Zestawienie uwag i wniosków po konsultacjach społecznych

Tab. 1. Zestawienie wniosków złożonych w trakcie konsultacji społecznych

Rys.1. Lokalizacja właściwa dla przedmiotu wniosku

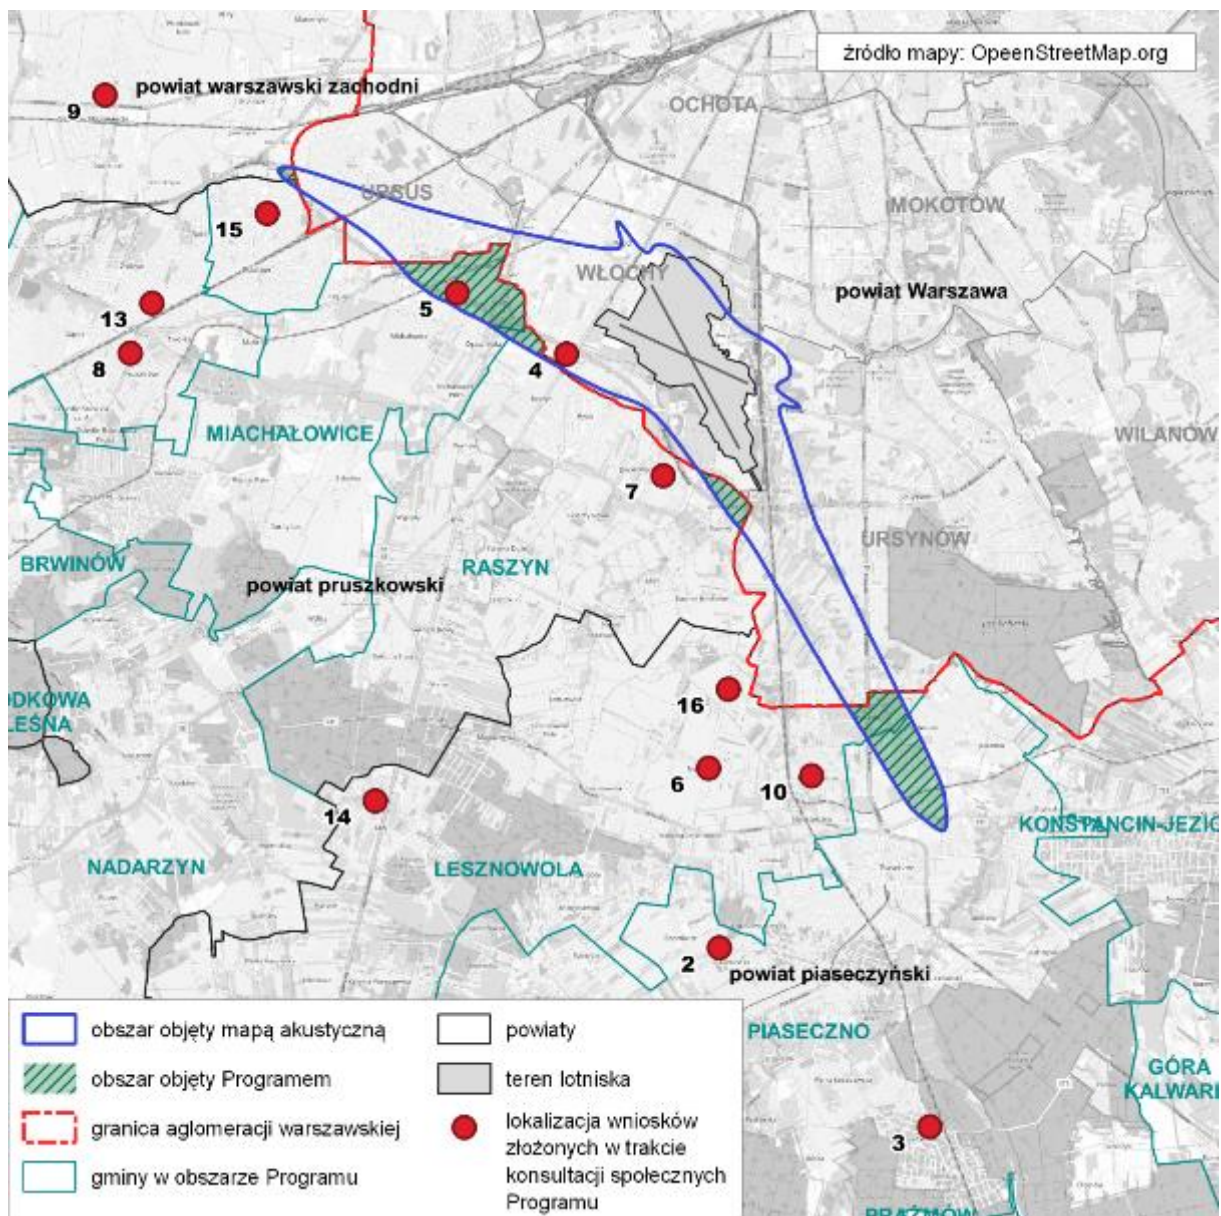
We wskazanym terminie konsultacji społecznych wpłynęło łącznie 20 wniosków od osób fizycznych, organów samorządowych oraz stowarzyszeń. Na rysunku poniżej zaznaczono lokalizację właściwą dla przedmiotu wniosku (o ile możliwe było jej ustalenie) w odniesieniu do granic obszaru objętego Programem (liczba punktów na rysunku jest mniejsza od liczby wniosków, ponieważ wnioski o podobnej treści i lokalizacji zostały scalone, a niektóre wnioski miały charakter ogólny, bez wskazanej lokalizacji).
